V Chomutově, dne 19.1.2022
 č.j.: RSD-6706/2022-4
 PID: RSDCXXBKFP
 Vyřizuje: Ing. Josef Maier
 mob.: +420 601 550 519
josef.maier@rsd.cz

Vyjádření k akci: „Mezní ulice - rekonstrukce komunikace“ - Ústí nad Labem, ul. Sociální péče - silnice I/30

K Vaší žádosti o stanovisko PD ke sloučenému řízení (územní a stavební řízení) ze dne 11.1.2022, pod č.j. 20_012-A_00_28, zaslané datovou schránkou, vč. přiložené části projektové dokumentace (vybrané přílohy) z 08/2021, (PD ve stupni „DUSP“ vyhotovena společností ADVISIA s.r.o., Pernerova 659/31a, Praha 8 – Karlín, pro investora Statutární město Ústí nad Labem, Velká Hradební 2336/8, Ústí nad Labem, - neopatřena autorizačním razítkem), dále Plné moci od Statutárního města Ústí nad Labem pro společnost ADVISIA, s.r.o. ze dne 15.4.2021, v návaznosti na předchozí nesouhlas naší organizace ze dne 17.1.2022, č.j. RSD-6706/2022-2, Vám **Ředitelství silnic a dálnic ČR, Správa Chomutov**, jako majetkový správce komunikace I.třídy I/30 v dotčené lokalitě ul. Sociální péče v Ústí nad Labem (stavba komunikace umístěna na parcele p.č. 1358/9, k.ú. Bukov), **sděluje, že podmíněně souhlasí s předloženou PD za níže uvedených podmínek:**

Výřez ze situace z iKN – 2x:

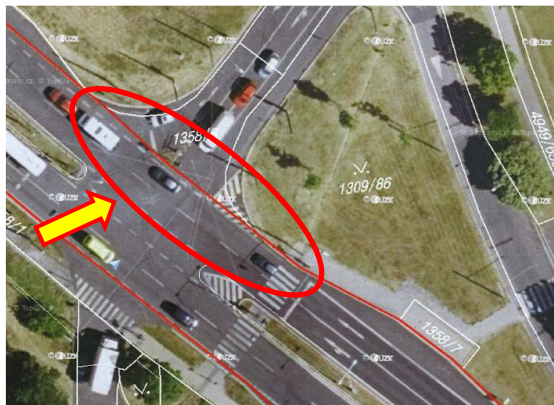
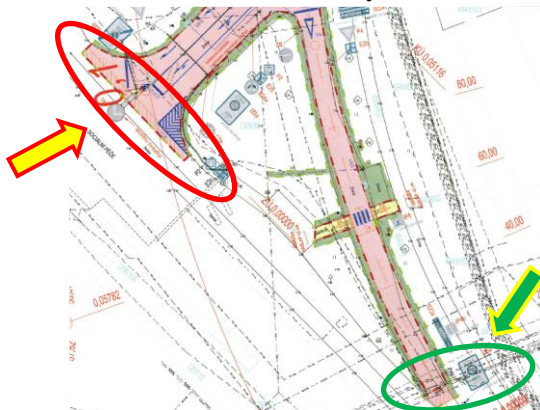
- ✓ na základě předchozího nesouhlasu naší organizace ze dne 17.1.2022, č.j. RSD-6706/2022-2, bylo dne 19.1.2022 e-mailem zasláno konstrukční napojení rekonstruované komunikace Mezní na komunikaci I.třídy I/30 (doplňně Řez a doplněna Technická zpráva) s požadovaným napojení jednotlivých vrstev silničního souvrství po 0,25 m – viz níže (PD v souladu):

- stavba bude provedena dle platných ČSN, EN,
- v návaznosti na výše uvedený řez (napojení na I/30 v šířce 2,0 m) bude veškeré stavbou dotčené vodorovné značení na stavbou dotčené části silnice I. třídy I/30 doplněno/obnoveno ve strukturálních plstech pro silnice I. třídy (v množství 2,60 – 3,00 kg/m² dle použitého materiálu) - pokud bude překročen rozsah obnovy VDZ v rozsahu nad 10 m², požadujeme předložit zkušební protokol o měření retroreflexe.
